Assemblée générale - 2026

Le Carmel de Saint-Pair-sur-Mer

Les OAP du bourg de Saint-Pair-sur-Mer

IV. Schéma d'aménagement

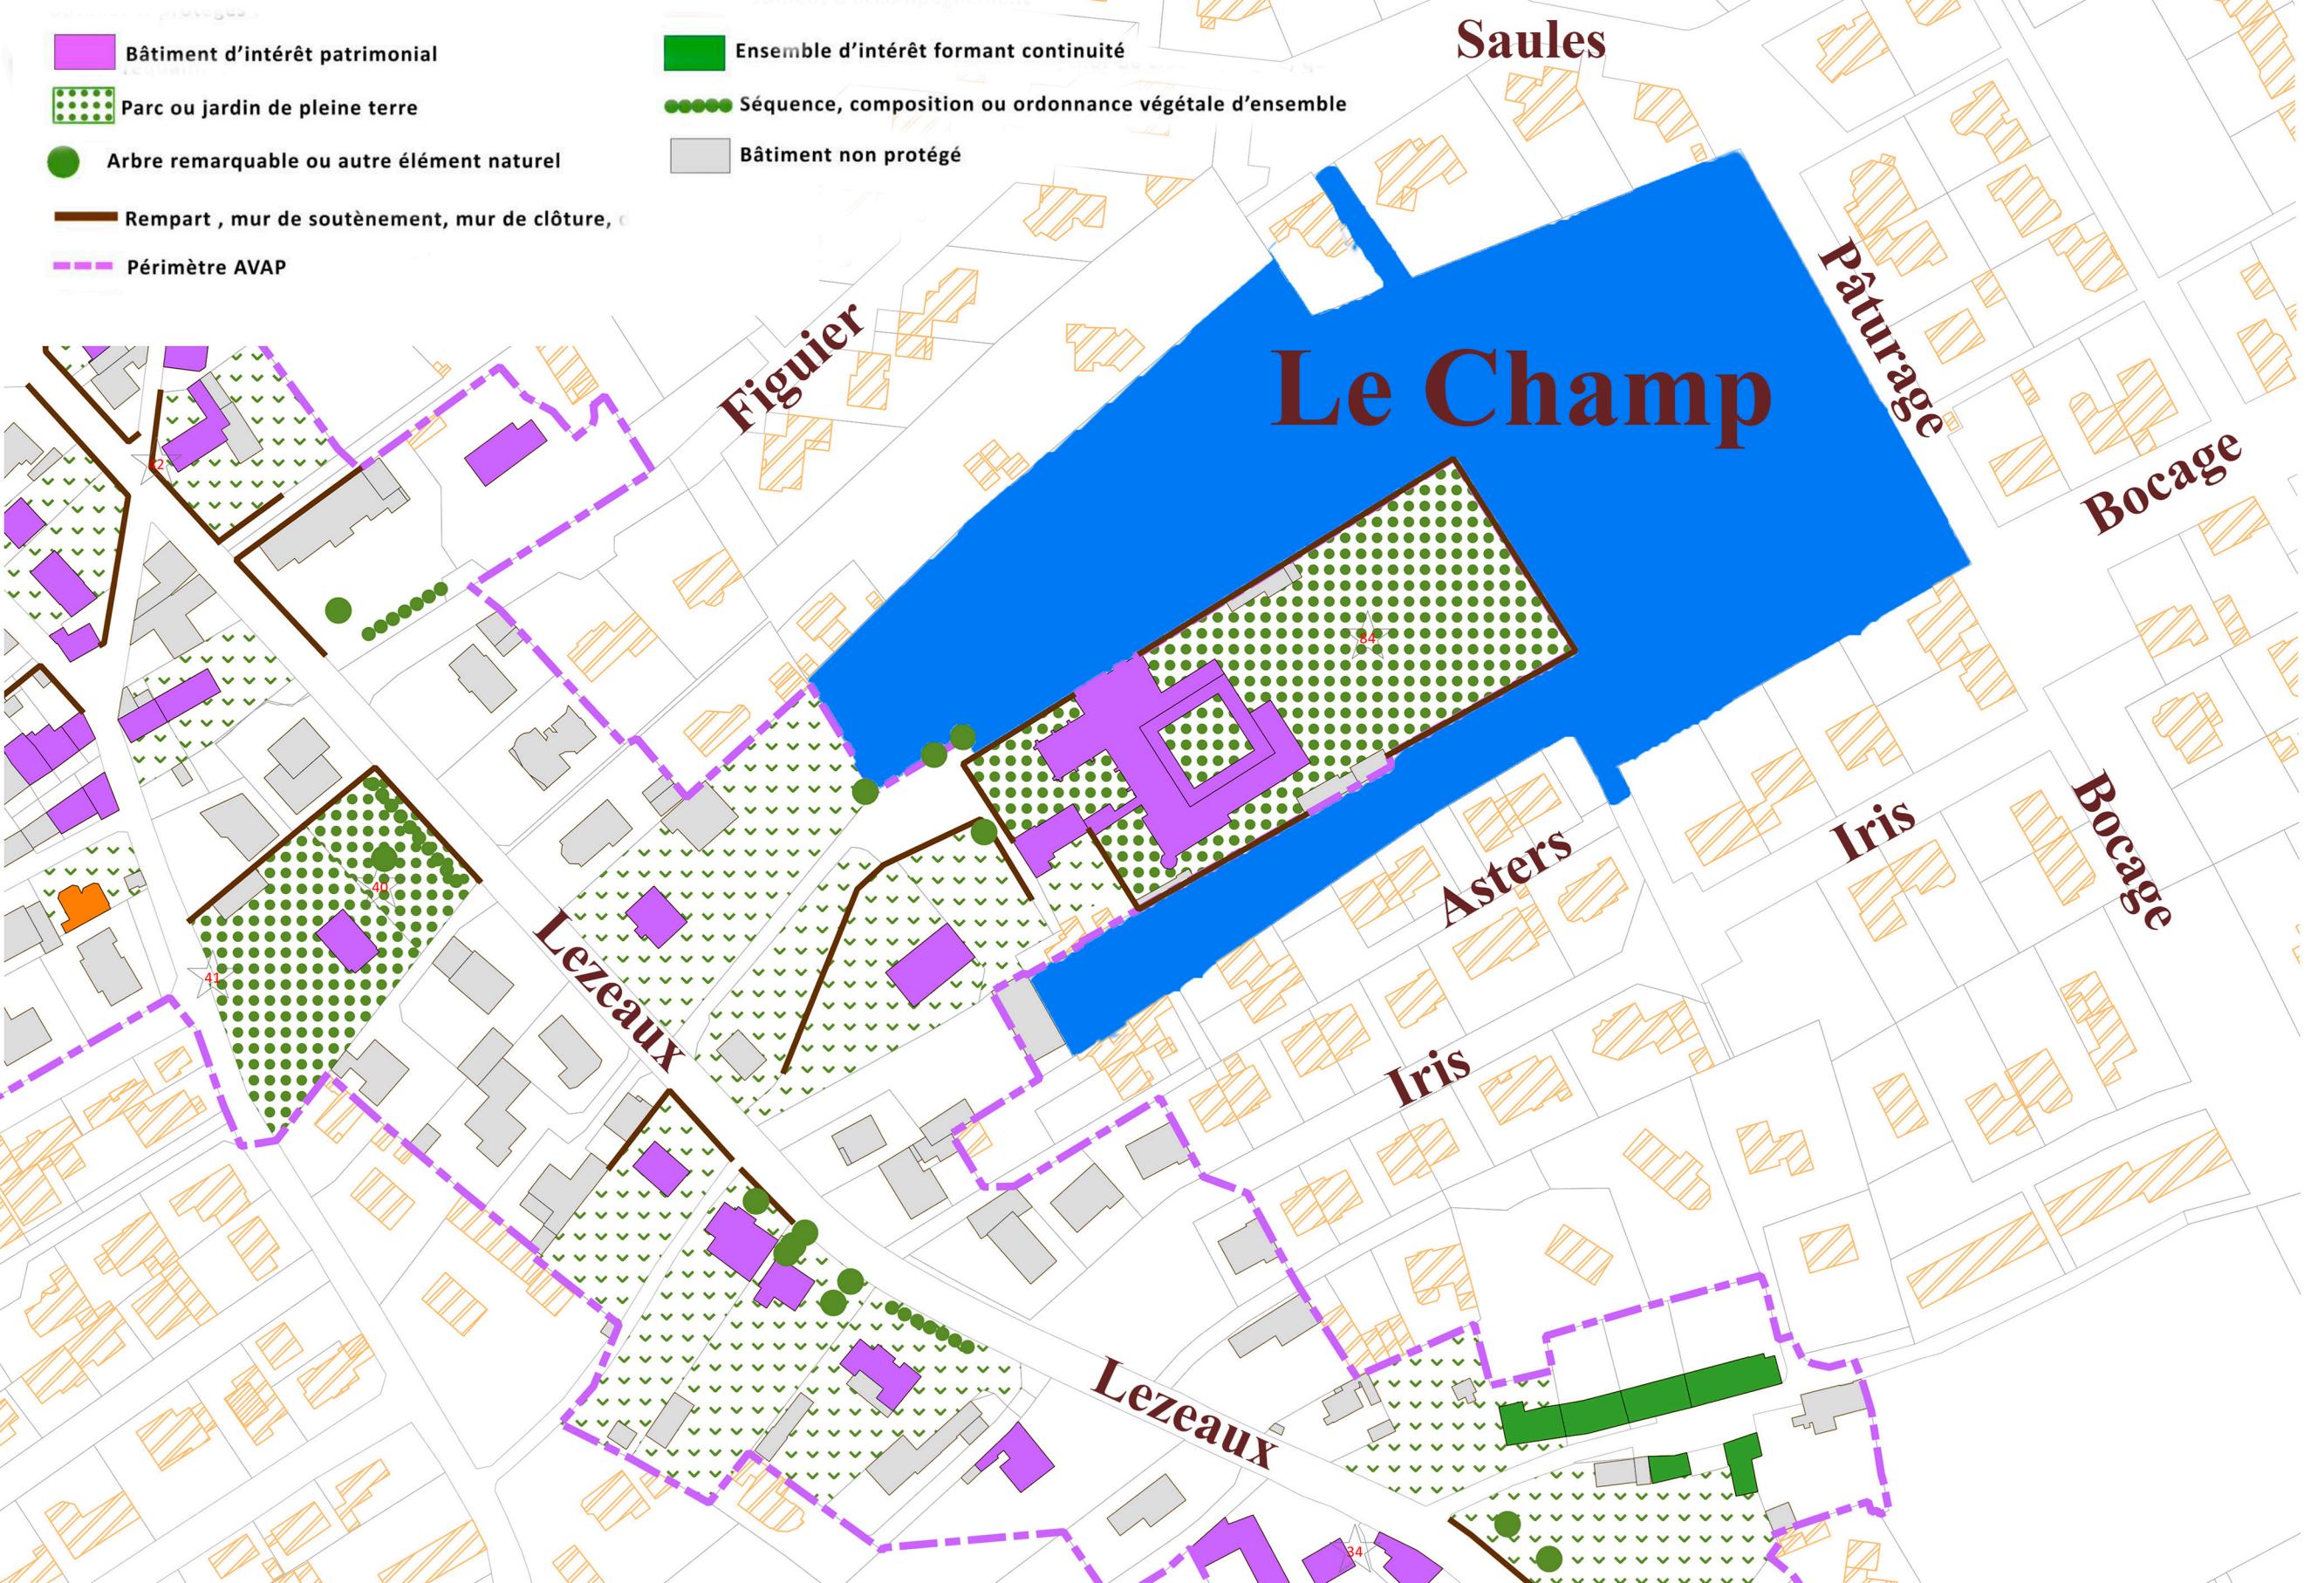
- Les haies situées sur la partie ouest de l'OAP ainsi que l'arbre remarquable du nord-est de l'OAP seront à préserver, pour leur rôle écologique et paysager.
- Un traitement qualitatif en bordure de la rue du Bocage est à prévoir. **<--] Erreur ? ↗ (rue du Pâturage)**

- Les constructions nouvelles ne devront pas dépasser la hauteur du Carmel. **<-- Incohérence**

- Les abords sud du Carmel resteront non bâties pour préserver les qualités architecturales et paysagères du site.
- Un traitement qualitatif du projet sera attendu sur la rue des Pâturages. **(du Pâturage)**

- Les constructions seront uniquement de plein pied. **<-- Incohérence**
